SERVICE INFO – INA 0030

Визуальные изменения

опорного ролика 532 0138 10

Арт. номер: 532 0138 10

Рисунок 1: 532 0138 10 - прежняя конструкция

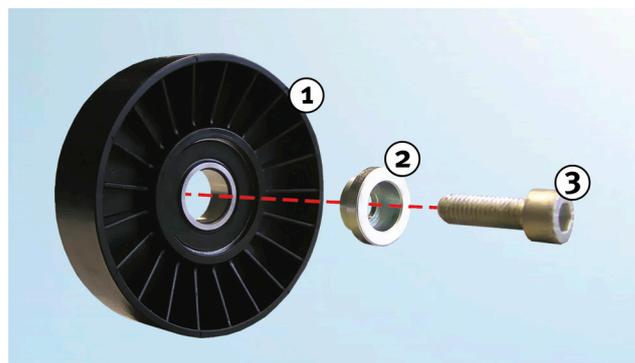
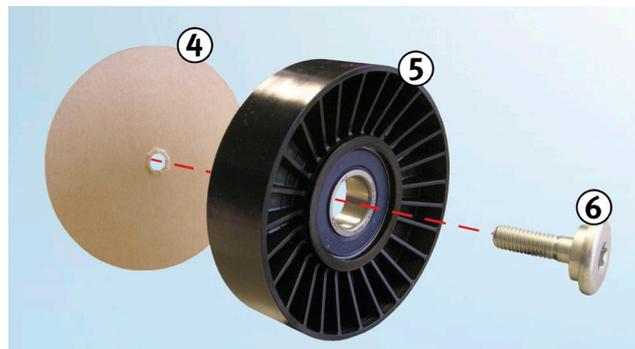
Благодаря нашей непрерывной работе по улучшению продукции, были внесены изменения в опорный ролик, артикул № 532 0138 10.

Данная листовка с сервисной информацией указывает на визуальные особенности как в прежней, так и новой конструкции.

1. Прежняя конструкция обводного ролика
2. Шайба
3. Винт

4. Картонный диск (Фиксатор винта - должен быть удален перед установкой)
5. Новая конструкция опорного ролика
6. Винт (со встроенной шайбой)
